ASSOCIAÇÃO PELA MOBILIDADE URBANA EM BICICLETA

Novo conceito de circulação: Eixo **Avenida da Liberdade / Marquês de Pombal**

Contributo para a consulta pública

Lisboa, 30 de Julho de 2012

Figura 2 - proposta CML

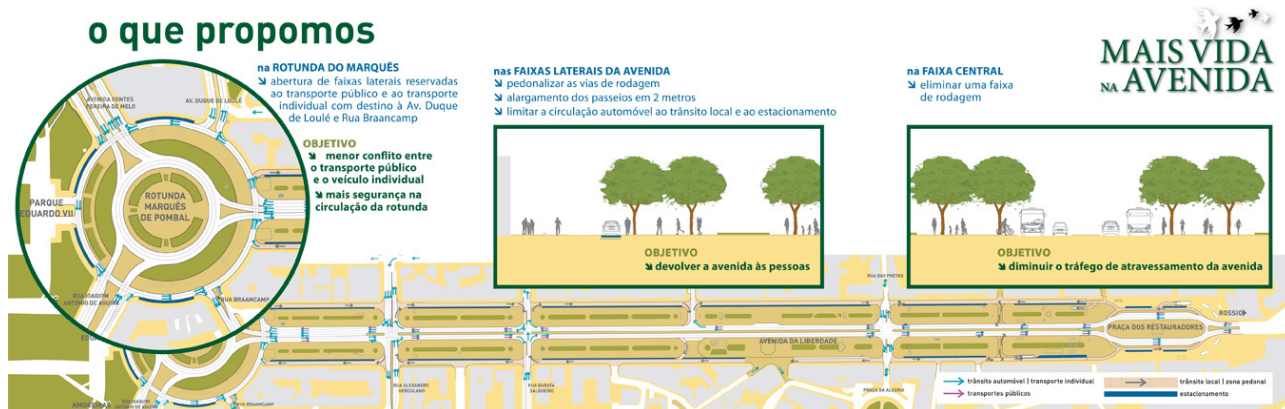
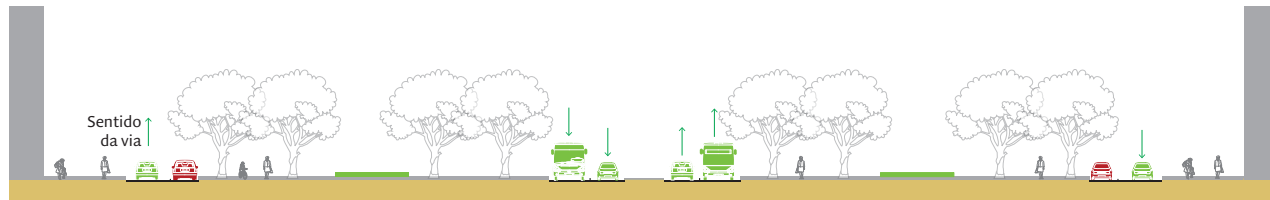
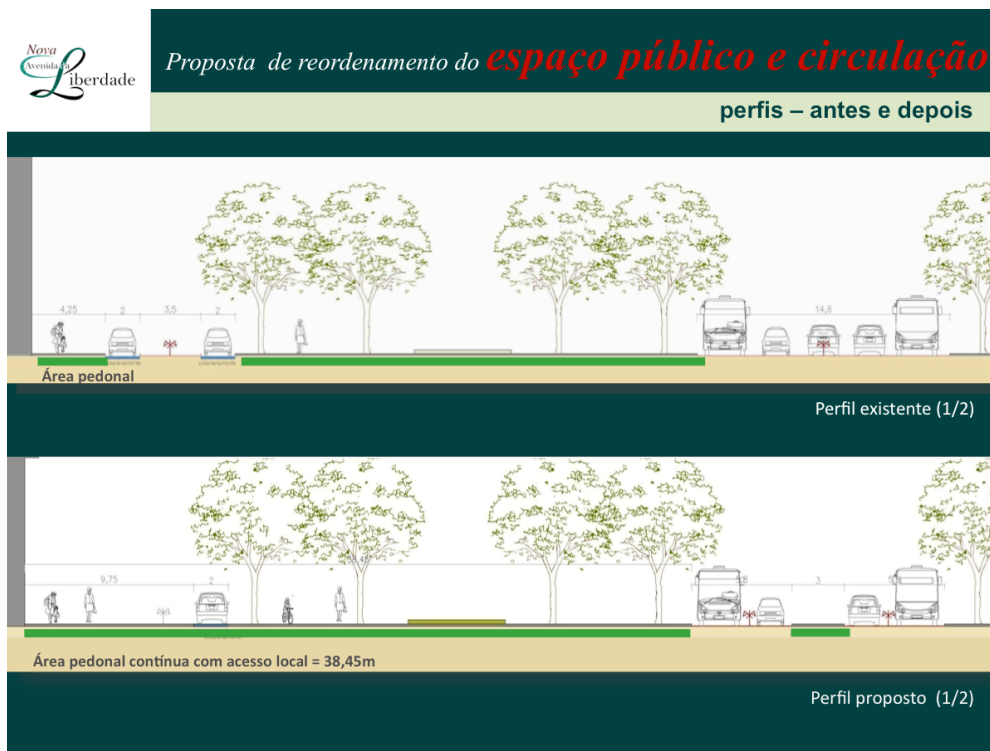
A proposta apresentada pela CML apresenta uma lacuna grave ao não explicitar as alterações ao nível da acessibilidade pedonal, mesmo apesar de a melhoria dos percursos pedonais ser um dos principais objectivos destas alterações. Na sessão de esclarecimento foi mostrado um mapa das travessias na rotunda, mas permanece uma incógnita saber como serão as travessias nos cruzamentos da Av. da Liberdade, e como serão implementados os semáforos (automáticos, accionados pelos peões, tempo de accionamento).

Cria, contudo, um **problema grave** especificamente para os utilizadores de bicicleta, que usam as laterais para percorrer a Avenida na sua totalidade, principalmente a subir, com a descontinuidade da circulação entre quarteirões.

Finalmente, a proposta original da CML **não resolve o ponto 2d (unidireccionalidade das laterais), piorando-o significativamente**, é possível que piore o ponto 2a (os automóveis circularão mais tempo na faixa central antes de acederem à lateral e quem ia pela lateral para fugir aos congestionamentos da central não o poderá fazer a partir de agora). Não há dados para avaliar se mitiga o problema dos pontos 2e (travessias pedonais), 2f (iluminação pública) e 2g (estacionamento para bicicletas). Nada indica que consiga resolver, ou mitigar por si só, o problema também da dispersão caótica dos ciclistas por toda a nova placa pedonal.

Em **conclusão**, e no que aos ciclistas diz respeito, **a proposta da CML melhora bastante as condições de circulação na rotunda do Marquês e nas laterais da Av. da Liberdade, em cada quarteirão, mas pode piorar as condições de atravessamento da mesma pela faixa central e indubitavelmente piora as condições de atravessamento da Av. pelas laterais ao proibi-lo.**

- manter o livre acesso dos velocípedes às 3 faixas de rodagem da Avenida

- permitir aos velocípedes o atravessamento de toda a Av. pelas laterais, tornando a proibição de seguir em frente nos cruzamentos aplicável apenas aos veículos motorizados

- tornar ambas as laterais bidirecionais, exceto para os veículos motorizados. Ou seja, bidirecionais para velocípedes, unidirecionais para os outros veículos. Os sinais estão previstos no Regulamento de Sinalização de Trânsito. Apenas têm que ser pensados com cuidado adicional as entradas e saídas para acautelar os diferentes fluxos de tráfego (nomeadamente pela semaforização) e garantir que estes se cruzam de forma informada e segura. De resto, é algo implementado e muito comum em vários países europeus, há décadas, com óptimo registo a nível de segurança.

Figura 6 - proposta FPCUB

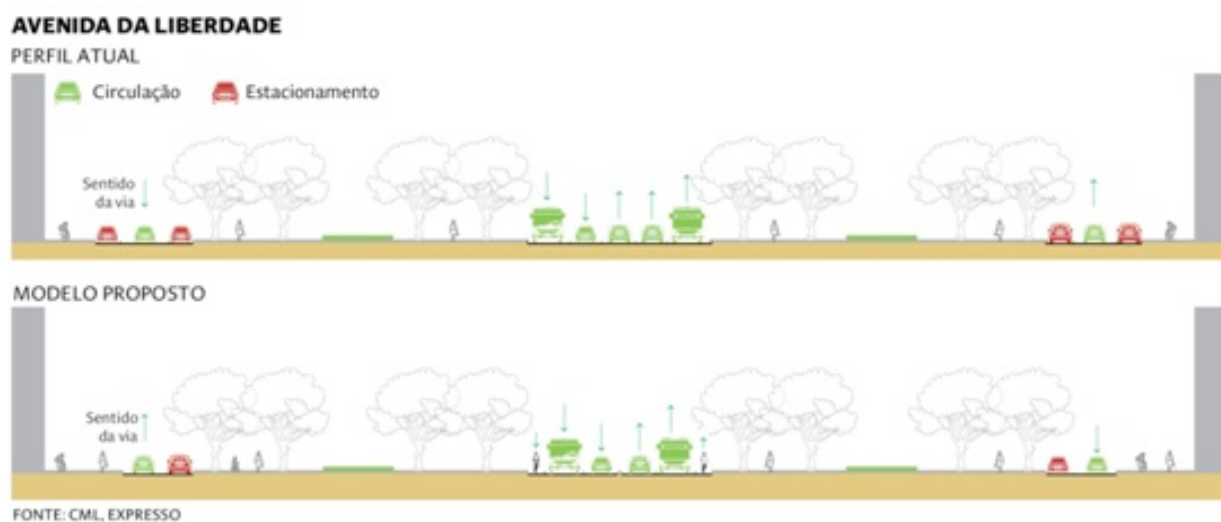
Esta proposta introduz a segregação dos ciclistas num corredor à direita do corredor BUS, balizado por delimitadores físicos nos troços entre cruzamentos, e que continua pelos cruzamentos, sinalizado/marcado de forma a ser bem visível. Esta proposta não resolve nenhum dos problemas apontados na seção anterior, mas cria novos, e muito graves, problemas:

- retira aos ciclistas a liberdade de gerirem a sua posição na faixa de rodagem e a distância de segurança em relação aos outros veículos consoante as condições encontradas - de lembrar que no actual CE as pistas para velocípedes são de uso obrigatório, e quando as vias são delimitadas com obstáculos físicos este impedimento de livre uso da faixa de rodagem torna-se inevitável. Torna improvável um ciclista ser ultrapassado pelos veículos na via contígua com a distância mínima de 1,5 m (distância mínima de segurança defendida pela própria FPCUB)

- obriga os ciclistas a circularem demasiado perto de objectos móveis e imóveis, reduzindo a sua segurança e conforto, e velocidade máxima de circulação segura (de ~40 Km/h para ~15 Km/h), prejudicando a eficiência da bicicleta como meio de transporte

- retira aos ciclistas espaço de escapatória na eventualidade de se depararem com obstáculos na sua via - de notar que as bermas são onde mais se acumulam detritos, que podem significar mais furos, perda de aderência nas travagens, despistes, e até quedas se o ciclista encontrar um obstáculo na via do qual não tenha espaço de escapatória para evitar

- inviabiliza a ultrapassagem entre ciclistas, limitando desnecessariamente a capacidade da via
- oferece um perigo acrescido de quedas, causadas pelos delimitadores, sendo que, neste caso, a queda seria muito provavelmente para a via contígua, com as inerentes consequências potencialmente fatais considerando o fluxo de trânsito que nela circula em termos de volume, velocidade e tipo de veículos (autocarros, táxis, etc)

Em **conclusão**, face à proposta A a **proposta C piora imenso as condições para os ciclistas na faixa central da Avenida e não resolve as novas dificuldades criadas nas laterais** (descontinuidade das mesmas e unidireccionalidade, invertida no último troço). Desta forma, **prejudica os muitos ciclistas atuais e desincentiva os novos ciclistas e os mais vulneráveis ao não lhes oferecer condições competitivas, práticas, seguras e confortáveis de circulação neste eixo.**
